DATUM 2026.06.10
dossier 25.008
plannr. 003

PLAN INHOUD Nieuwbouw woning met zorgwoning en B&B
schaal 1:200
Plan titel digitaal BA_WONING_I_N_02_Omgevingsplan

BOUWPLAATS
Armand Bourdonlaan 1
9051 Sint-Denijs-Westrem

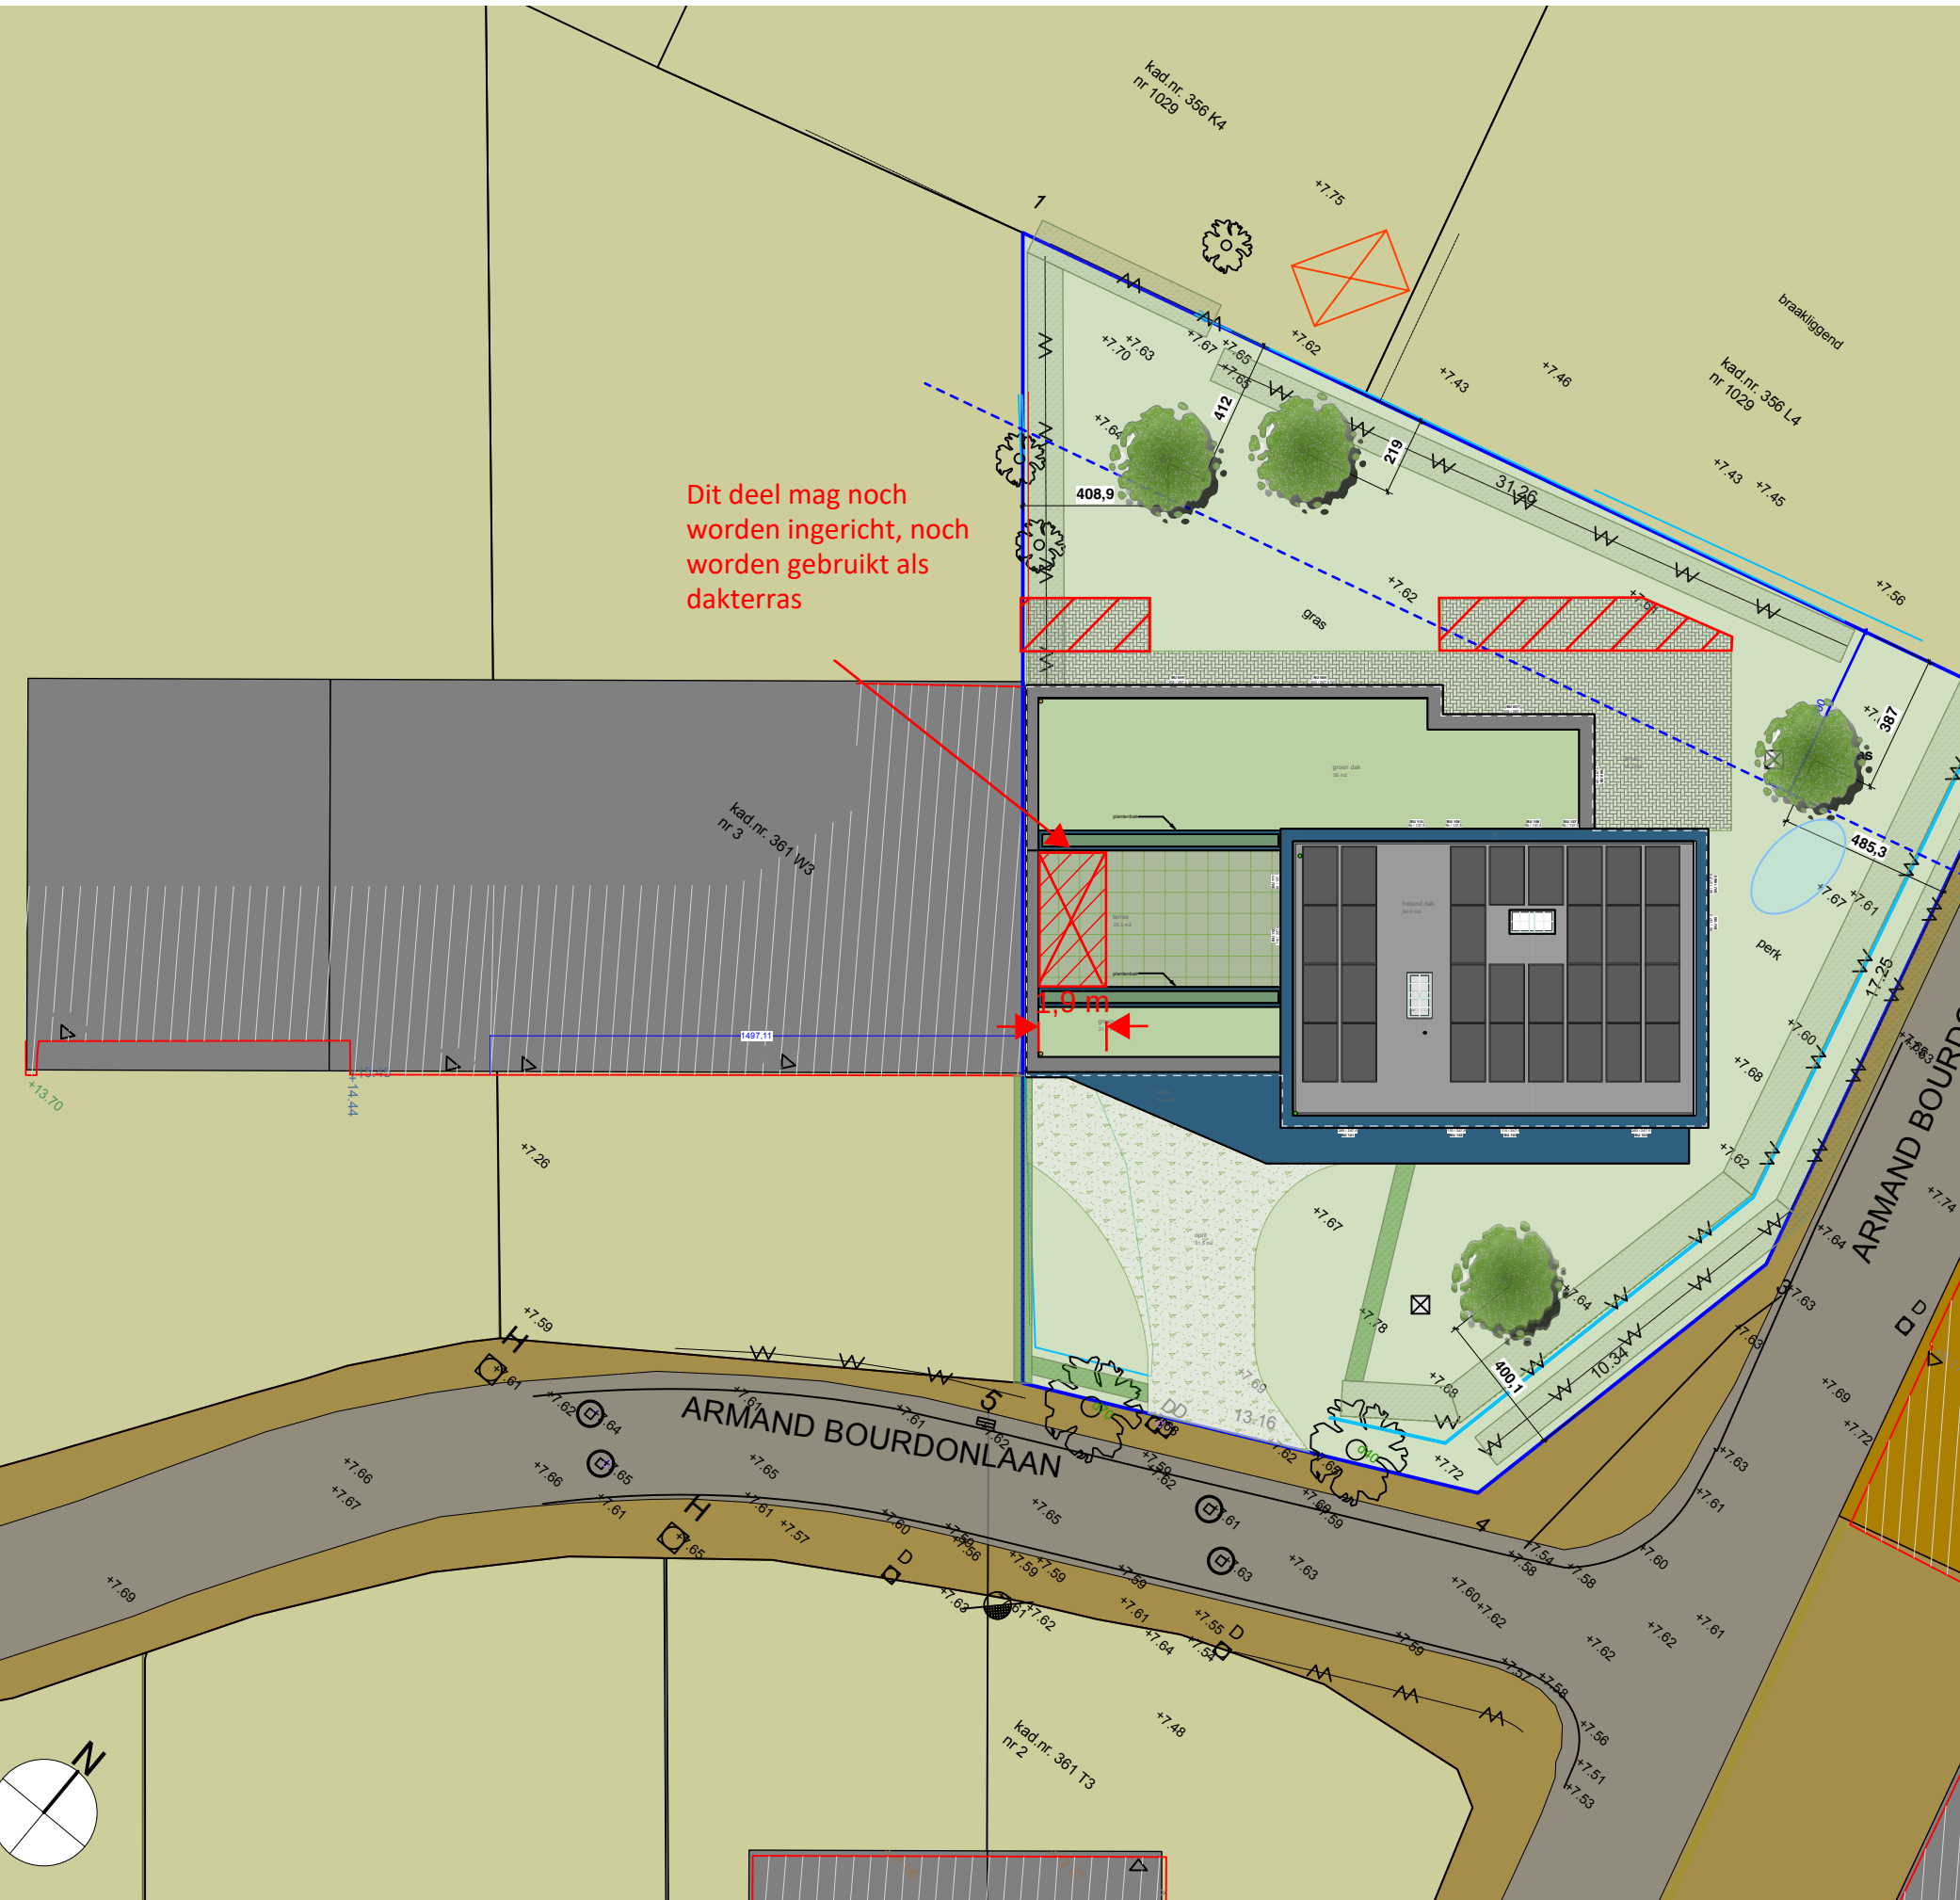
ZIE BIJZONDERE VOORWAARDE(N)

Er moeten minstens 4 nieuwe hoogstammige loofbomen (met minimumstamomtrek HS10/12) worden heraanplant en dit ten laatste het eerstvolgend plantseizoen na het rooien en op minstens 2 m van de perceelsgrens.

De twee te behouden bomen aan de straatzijde moeten worden beschermd door een hekwerk, geplaatst op minstens 2 m van de stam van de bomen gedurende de volledige werkperiode.

Bij waterdoorlatende verharding moet niet alleen de toplaag, maar ook de fundering uit waterdoorlatende materialen bestaan. De voorziene waterdoorlatende verharding moet ook een waterdoorlatende fundering hebben.

Er moet minimaal 16m² minder verharding worden voorzien dan wordt voorgesteld.

De woning moet functioneren als eengezinswoning en niet als kamerwoning of meergezinswoning. De zorgunit mag geen zelfstandige woonentiteit vormen.

Het dakterras moet minstens 1,9m afstand houden van de linker aanpalende woning.

De tuin (met uitzondering van de oprit) mag niet worden opgehoogd. Verhardingen rond het huis (inclusief terras) dienen niet opgehoogd te worden. Indien een aangesloten terras/verharding gewenst is, kan met een vlonderconstructie gewerkt worden.

Dit deel mag noch worden ingericht, noch worden gebruikt als dakterras
